**Proyecto de reurbanización de la calle de la ermita en la
zona de intersección con la calle basilio Armendáriz
Burlada (Navarra)**

**RESPUESTA AL INFORME DE MCP DE 16 DE JUNIO
DE 2026**

**Ayuntamiento de Burlada
Burlatako Udala**

Figura 1. Solución en planta del cruce.

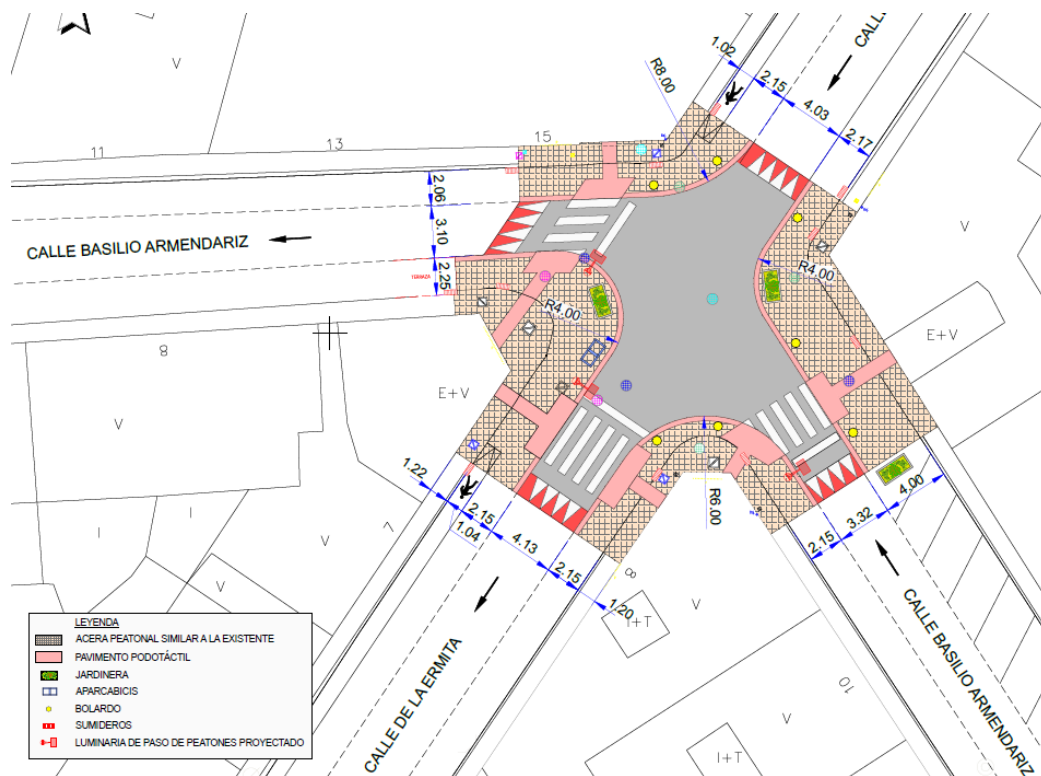
Con fecha 16 de junio de 2026 el Servicio de infraestructuras de MCP emitió informe NO FAVORABLE en el que se indica que es necesario que se modifique la solución del saneamiento para la evacuación de las aguas pluviales en este sentido:

El recrecido de la calzada en toda la intersección genera dos puntos en los que es necesario disponer nuevos sumideros para evacuar las aguas pluviales. Estos puntos corresponden con la transición con la rasante actual: Calle de la Ermita (previo al cruce) y Calle Basilio Armendáriz (posterior al cruce).

Con el objetivo de optimizar la actuación y dado que la actuación no implica un incremento del caudal de aguas pluviales, los nuevos puntos se proyectaron conectados a la red existente: tres sumideros al sumidero operativo más próximo y uno directamente a pozo, sin modificar la red principal.
